PROGETTO DI FATTIBILITA' TECNICA ED ECONOMICA

"TORINO, IL SUO PARCO, IL SUO FIUME: MEMORIA E FUTURO"

RESTAURO DEL BORGO MEDIEVALE

RELAZIONE RISPOSTE PARERI CDS

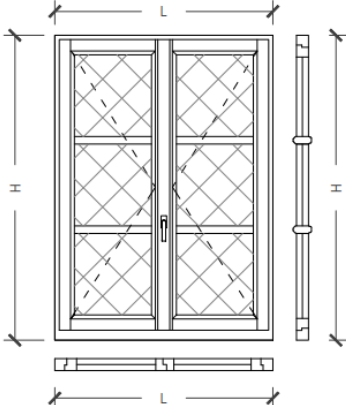
Con parere Prot. Città di Torino n.2374 6.50.1/23 del 14/07/2023 la Divisione urbanistica e qualità dell'ambiente costruito del Dipartimento urbanistica ed edilizia privata ha richiesto un approfondimento rispetto alle prescrizioni derivanti dalla pericolosità idrogeologica dell'area.

L'intervento previsto dal PFTE è un intervento di Restauro e risanamento conservativo e dunque compatibile con le prescrizioni di PRG. Per quanto riguarda le destinazioni d'uso vengono sostanzialmente confermate quelle esistenti: l'ex Ristorante San Giorgio è già utilizzato come spazio eventi/conferenze, il bar/caffetteria è attualmente dato in concessione a privati che svolgono tale attività. Le restanti sale degli edifici oggetto di intervento rimangono ad uso espositivo/polifunzionale, ne viene soltanto implementata l'accessibilità. L'unica modifica dal punto di vista funzionale riguarda il secondo piano della Casa di Mondovì, da cui si prevede il trasferimento dell'abitazione del custode. Tale cambiamento di destinazione d'uso si configura come migliorativo rispetto alla situazione esistente in quanto un'attività con presenza continuativa di persone (residenza) viene sostituita con attività espositive polifunzionali che non prevedono la presenza continuativa. Per quanto sopra relazionato si ritiene che l'intervento in questione non necessita di una verifica idraulica. Tuttavia, qualora richiesta, questa potrà essere redatta nell'ambito del successivo livello di progettazione.
